## 【改善箇所説明図】

### ①電気装置(電気配線)

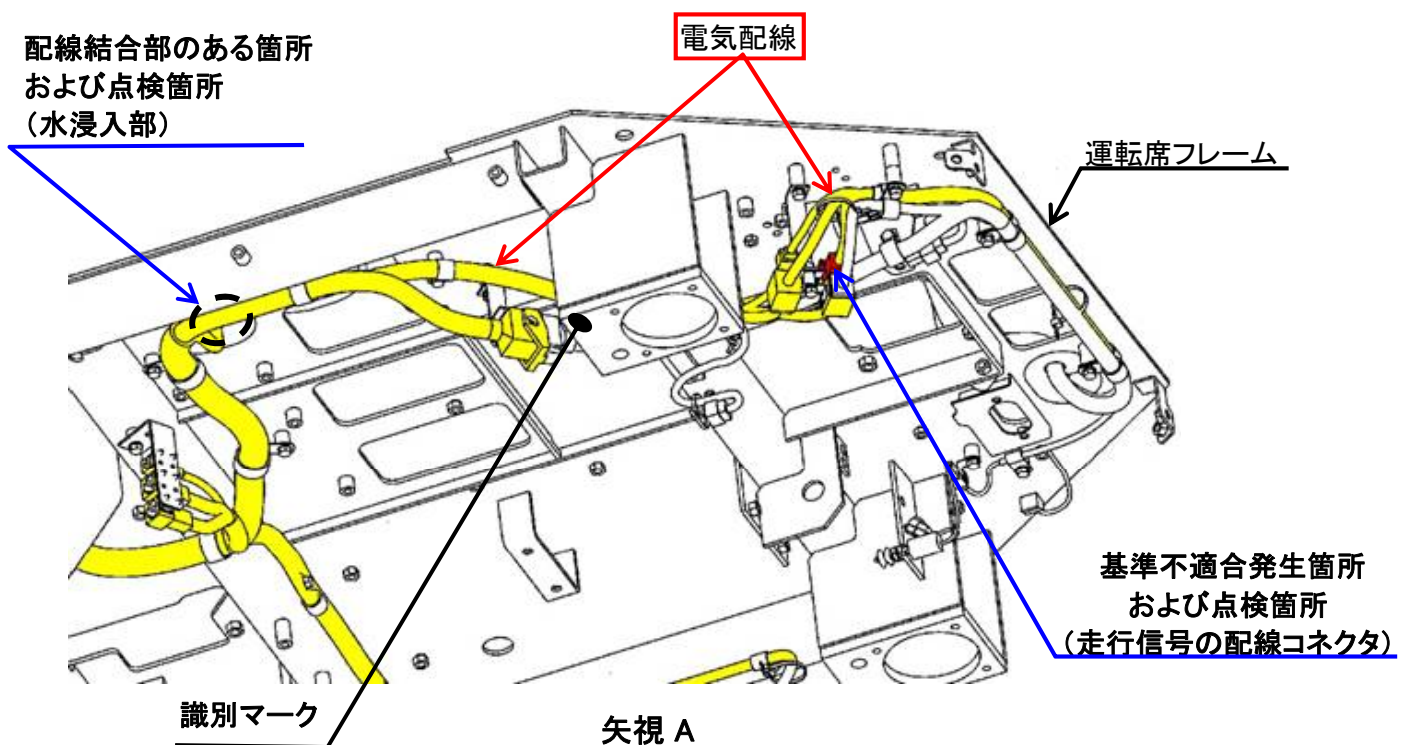
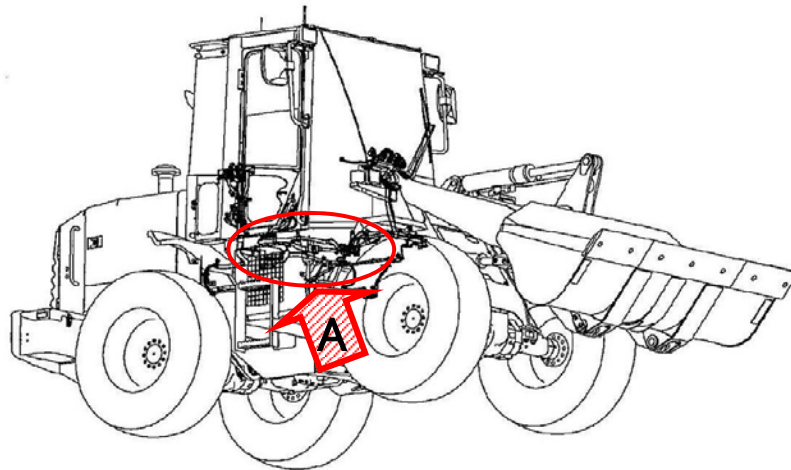
①電気装置において、運転席フレーム下部にある電気配線保護チューブ内電気配線結合部の防水処理が不適切なため、当該結合部から水が浸入し、走行信号の配線コネクタに水が入り込むことがある。そのため、そのままの状態で使用を続けると、前後進信号が同時にコントローラに入力されることで安全機能が作動し、走行不能となるおそれがある。

①全車両、電気配線結合部及び走行信号の配線コネクタを点検し、水浸食の無い場合は当該結合部に防水処理を行い、水浸食のある場合は当該電気配線を対策品と交換する。

は点検結果により、交換する部品を示す。

識別：対策完了車には運転席フレームに白色ペイントにて、マーキングを行う。
